Проверка наличия доработки обратного клапана насоса механического ZYB-50A

Доработка обратного клапана насоса механического ZYB-50A

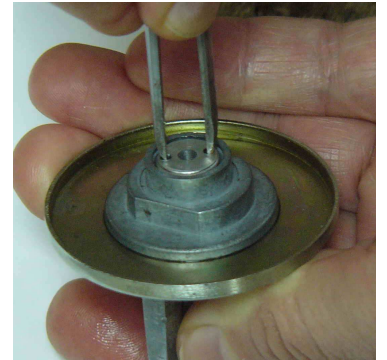
1. Открутить болты крепления крышки камеры обратного клапана НМ50А-26.
2. Проконтролировать на обратном клапане наличие кернения жиклера. Вид застопоренного жиклера показан на рисунке справа.
3. Если кернение имеется, вернуть на место крышку, закрутить болты. Дополнительная доработка не требуется.

1. Если кернение на жиклере отсутствует, вынуть обратный клапан из насоса для доработки. Убедиться, что жиклер закручен до упора. При необходимости закрутить его, используя пинцет или другой подходящий инструмент.
2. Застопорить жиклер кернением в двух местах, как показано на рисунках ниже. **ВНИМАНИЕ!! Кернение производить аккуратно, в несколько подходов, постепенно усиливая глубину кернения. Это необходимо для того, чтобы не разрушить наружную обойму посадочного места жиклера!**

3. Проконтролировать качество стопорения с помощью пинцета или приспособления из проволоки, приложив небольшое усилие на откручивание жиклера.

4. Вернуть обратный клапан на свое место в насосе, закрутить крышку.
